*Ministero dell' Ambiente e
della Sicurezza Energetica*

COMMISSIONE TECNICA DI VERIFICA DELL'IMPATTO
AMBIENTALE – VIA E VAS

Oggetto: [ID_VIP 8255] Collegamento tra la Valfontanabuona e l'Autostrada A12 Genova-Roma. Progetto definitivo con Piano di utilizzo delle terre e rocce da scavo ai sensi dell'art. 9 D.P.R. 120/2017” Proponente Società Autostrade per l'Italia S.p.A. - Richiesta di integrazioni.

**Trasmissione osservazioni Regione
Liguria – richiesta integrazioni**

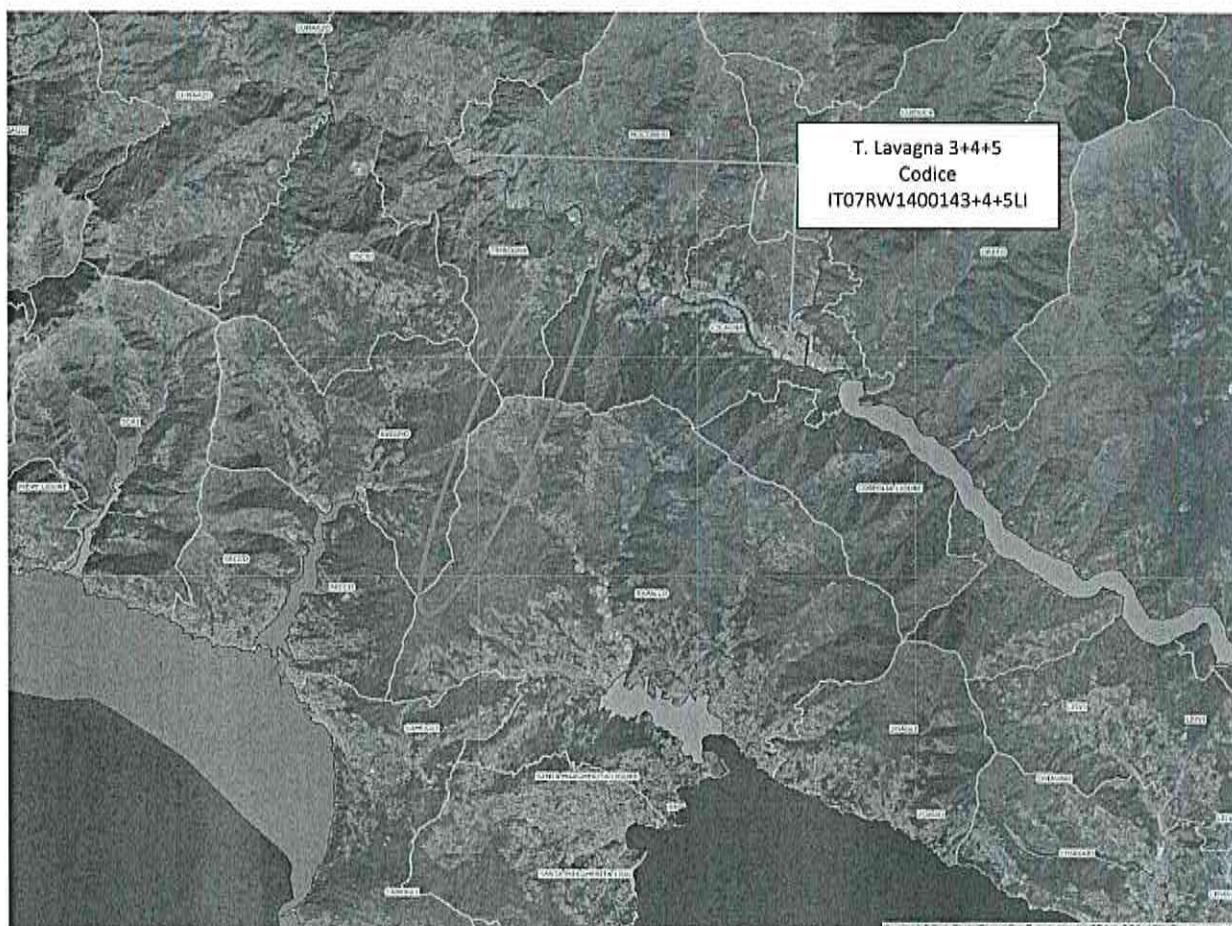
Di seguito si riporta uno schema dell'itinerario di insieme con evidenza delle 3 aree sopra distinte e il particolare dell'attraversamento del torrente Lavagna nel comune di Moconesi.

La documentazione resa disponibile sul sito del Ministero dell'Ambiente non pare comprendere un livello informatico del tracciato georiferito, pertanto le osservazioni seguenti si basano sulla documentazione prodotta dal proponente e su un raffronto in termini meramente qualitativi del tracciato con le cartografie regionali disponibili attraverso il geoportale regionale.

Nella successiva Fig. A si riporta infatti una rappresentazione dell'area relativa al tracciato rispetto ai corpi idrici, superficiali e sotterranei, individuati nel PTA, da cui si evince in maniera più chiara quanto sopra evidenziato.

L'unico tratto interessato è il corpo idrico superficiale denominato T. Lavagna 3+4+5 - codice IT07RW1400143+4+5LI.
